สัญญาจ้างก่อสร้าง
(ฉบับแก้ไขเพิ่มเติม ครั้งที่ ๑)

สัญญาเลขที่ ๘๖/๒๕๖๘

โครงการปรับปรุงถนนลาดยาง สาย สป.ถ๑-๐๐๔๑ พหลโยธิน-วัดมงคลชัยพัฒนา หมู่ที่ ๕,๗
ต.ห้วยบง เชื่อมต่อหมู่ที่ ๑,๒ ต.เขาดินพัฒนา อ.เฉลิมพระเกียรติ จ.สระบุรี

เรื่อง ขออนุมัติแก้ไขสัญญา โครงการปรับปรุงถนนลาดยาง สาย สบ.ถ๑ - ๐๐๔๑ พหลโยธิน - วัดมงคลชัยพัฒนา หมู่ที่ ๕,๗ ตำบลห้วยบง เชื่อมต่อ หมู่ที่ ๑,๒ ตำบลเขาหินพัฒนา อำเภอเฉลิมพระเกียรติ จังหวัดสระบุรี
เรียน นายกองค์การบริหารส่วนจังหวัดสระบุรี

เอกสารแนบหมายเลข ๑

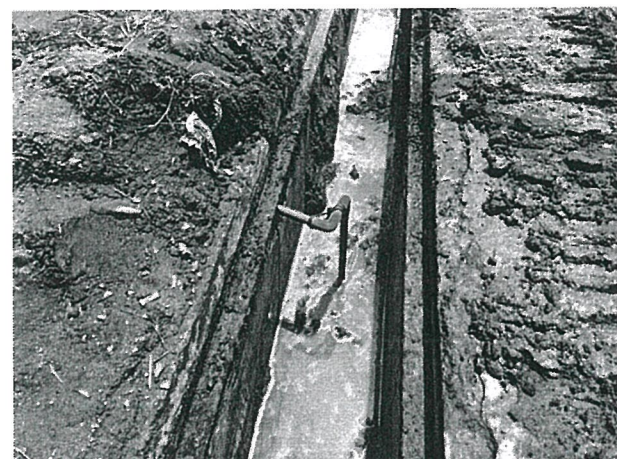
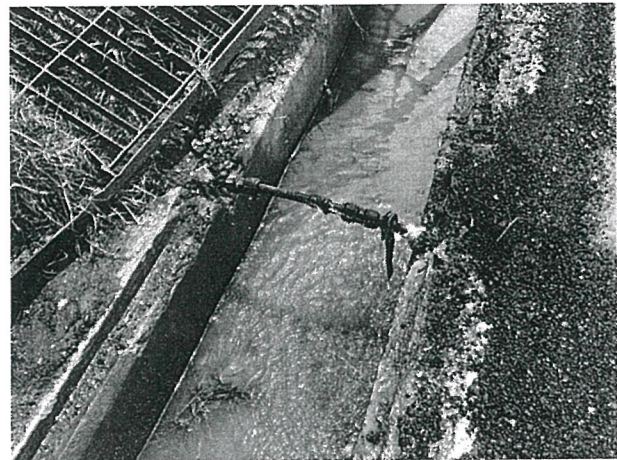
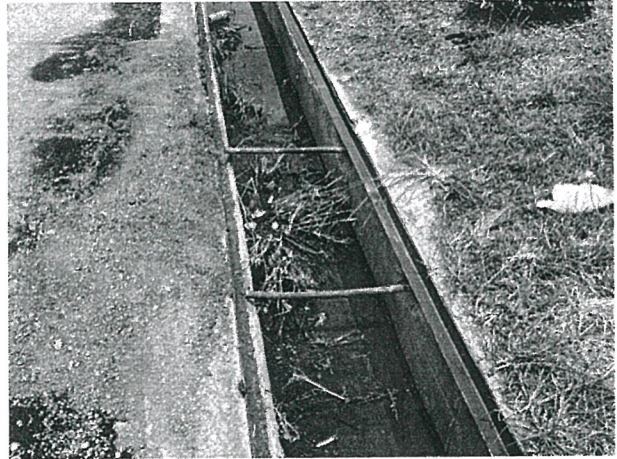
๑. หลังจากรื้อฝารางระบายน้ำ คสล.เดิมแล้ว พบว่า ความกว้างของฝารางระบายน้ำ คสล. มีขนาดความกว้างของราง ดังนี้ รูปถ่ายตามเอกสารแนบหมายเลข ๑

๑.๑ ฝารางระบายน้ำ ขนาด ๐.๓๖ x ๐.๖๐ x ๐.๑๐ ม.

๑.๒ ฝารางระบายน้ำ ขนาด ๐.๓๘ x ๐.๖๐ x ๐.๑๐ ม.

๑.๓ ฝารางระบายน้ำ ขนาด ๐.๕๙ x ๐.๖๐ x ๐.๑๐ ม.

๑. เปลี่ยนแปลงขนาดฝารางระบายน้ำ คสล.ใหม่ ให้สอดคล้องกับความกว้างของรางระบายน้ำเดิม

เอกสารแนบหมายเลข ๒

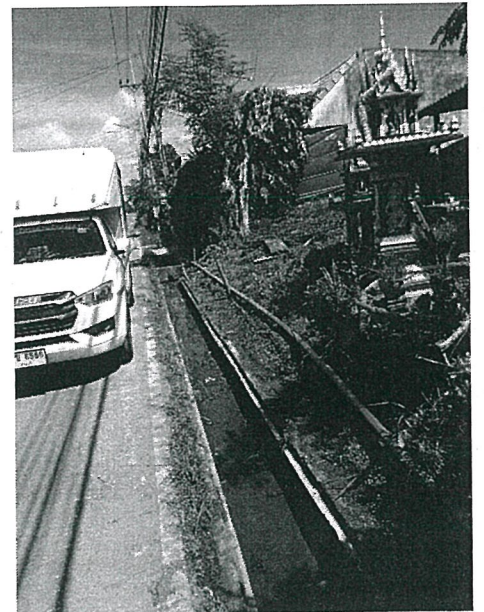
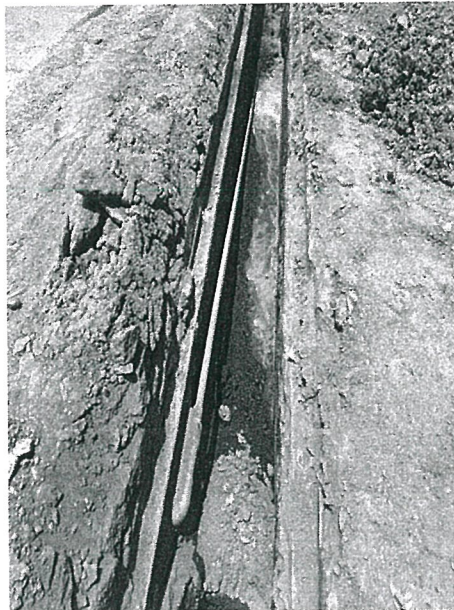
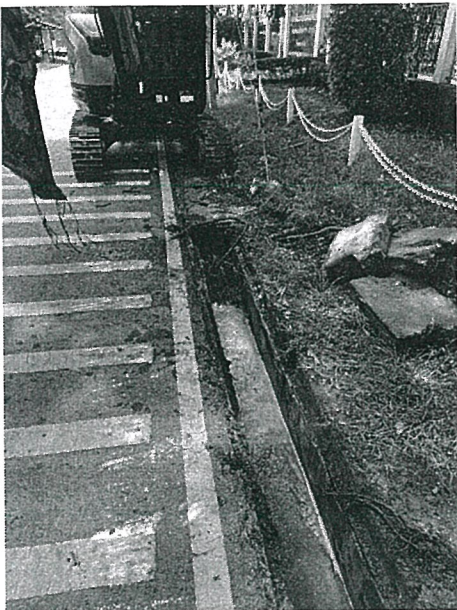
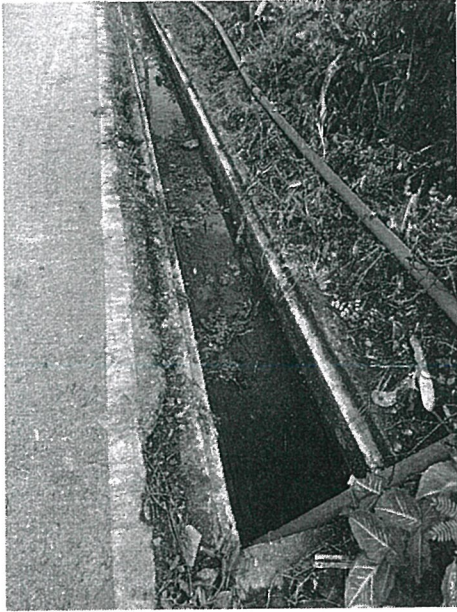
๒. พบแนวท่อลอดถนนคอนกรีตและแนวท่อน้ำประปาหมู่บ้าน, ประปาภูมิภาค อยู่ในลำรางระบายน้ำ คสล.ทำให้การขุดลอกมีอุปสรรคในการปฏิบัติงาน รูปถ่ายตามเอกสารแนบหมายเลข ๒

๒. ให้หน่วยงานองค์การบริหารส่วนตำบลเขาหินและองค์การบริหารส่วนตำบลห้วยบงทำการ
เคลื่อนย้ายแนวท่อประปาหมู่บ้านและประปาส่วนภูมิภาคใหม่

เอกสารแนบหมายเลข ๓

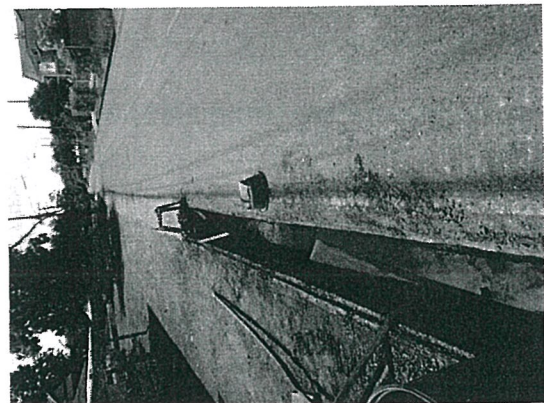
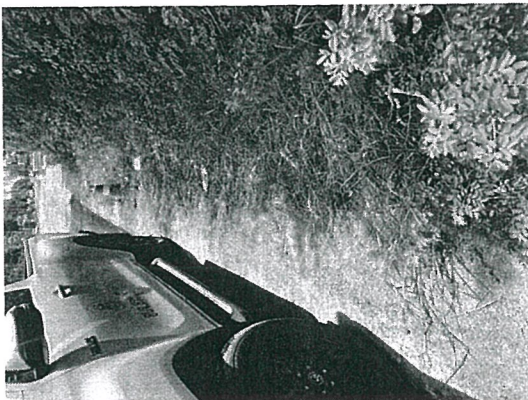
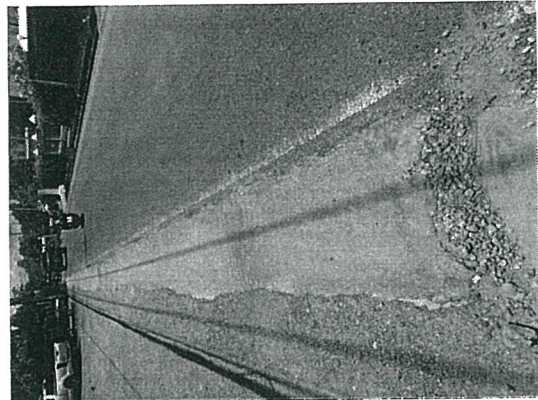
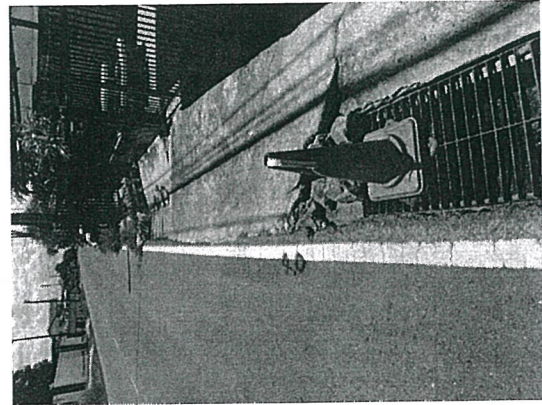
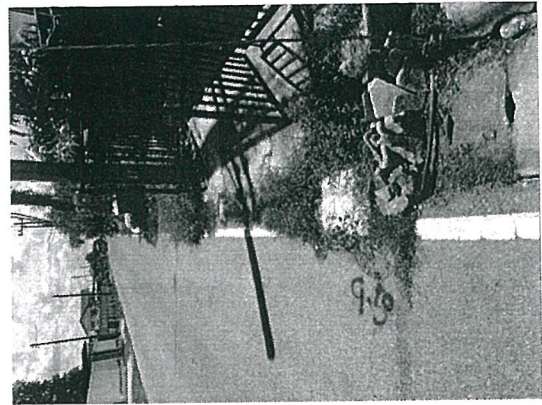
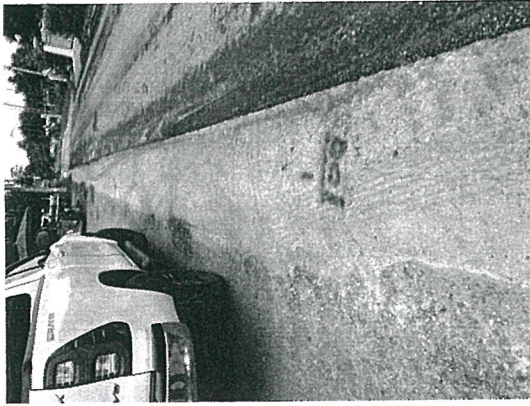
๓. พบว่าแนวรางระบายน้ำบริเวณร้านค้าและทางขึ้นทางลงบ้านเรือน มีการนำแผ่นเหล็กมาปิดทับบนฝาคอนกรีตเดิมและทำการเทคอนกรีตทับหน้าอีกที แต่ยังสามารถระบายน้ำได้ รูปถ่ายตามเอกสารแนบหมายเลข ๓

๓. ทำการตัดลดปริมาณงาน บริเวณที่มีการเทคอนกรีตทับหน้ารางระบายน้ำเดิมออก และ
บริเวณความกว้างถนนที่ไม่ถึง ๖.๐๐ เมตร ทำการปรับเพิ่มลดปริมาณงาน ฝารางระบายน้ำ คสล.ตามขนาด
ดังกล่าว ปรับเพิ่ม-ลด งานผิวจราจร เป็นงานผิวทางเชื่อม

เอกสารแนบหมายเลข ๔

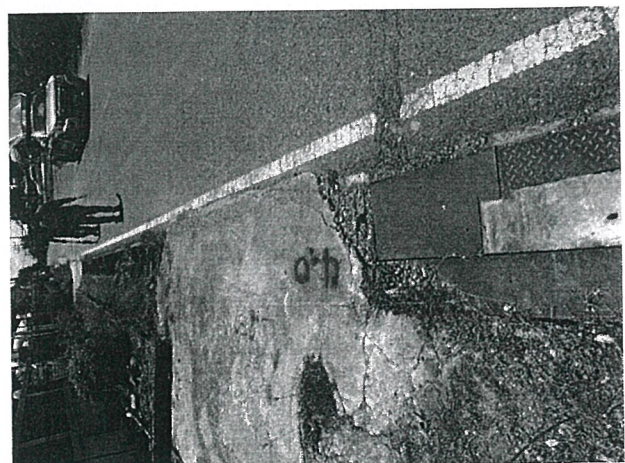
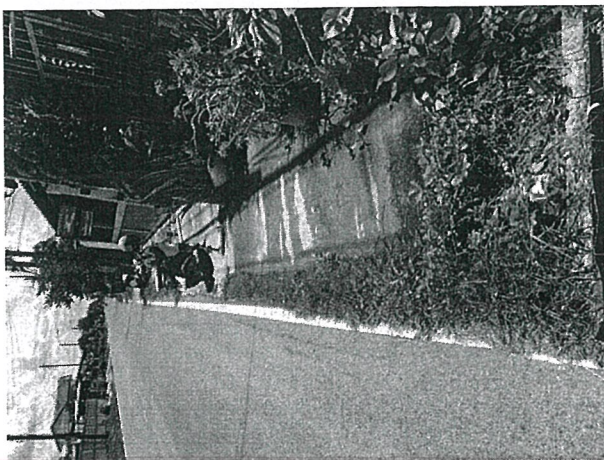
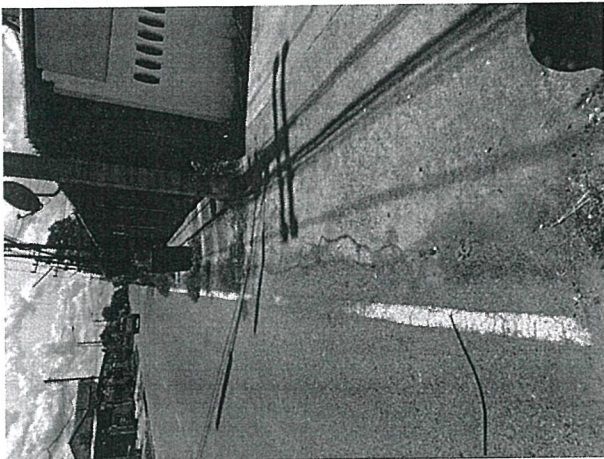
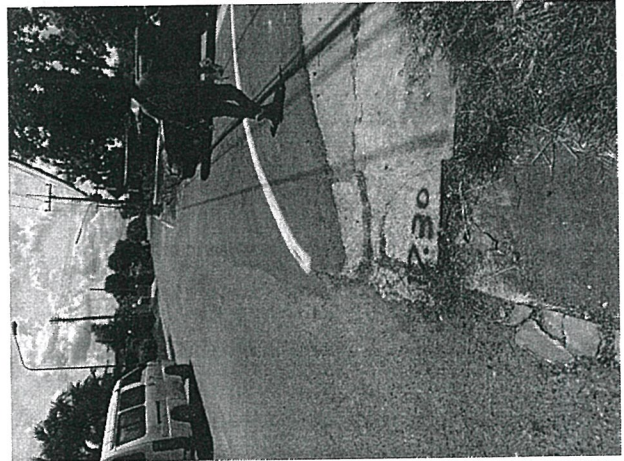
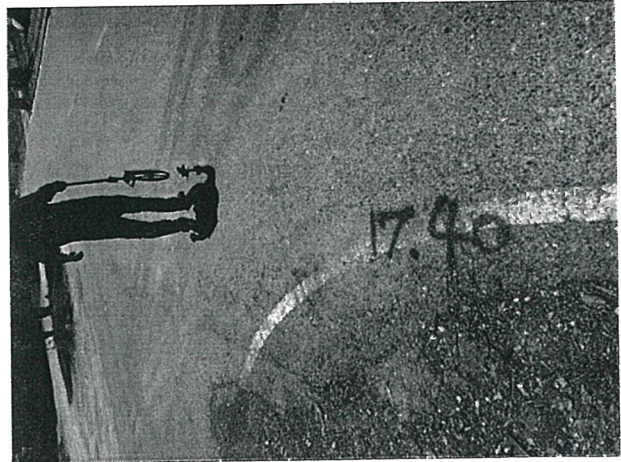
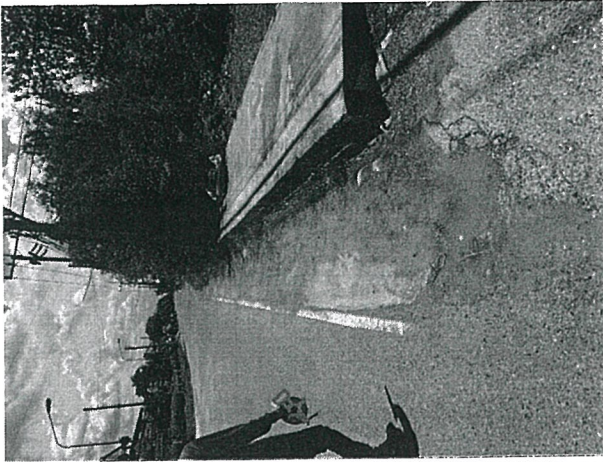
๔. บริเวณ กม.๐+๔๖๓.๔ - กม.๐+๕๔๖ [RT] ถนนคอนกรีตเสริมเหล็ก ความกว้างผิวจราจรเดิม ๕.๕๐ เมตร เป็นระยะทางยาว ๘๒.๖๐ เมตร รูปถ่ายตามเอกสารแนบหมายเลข ๔
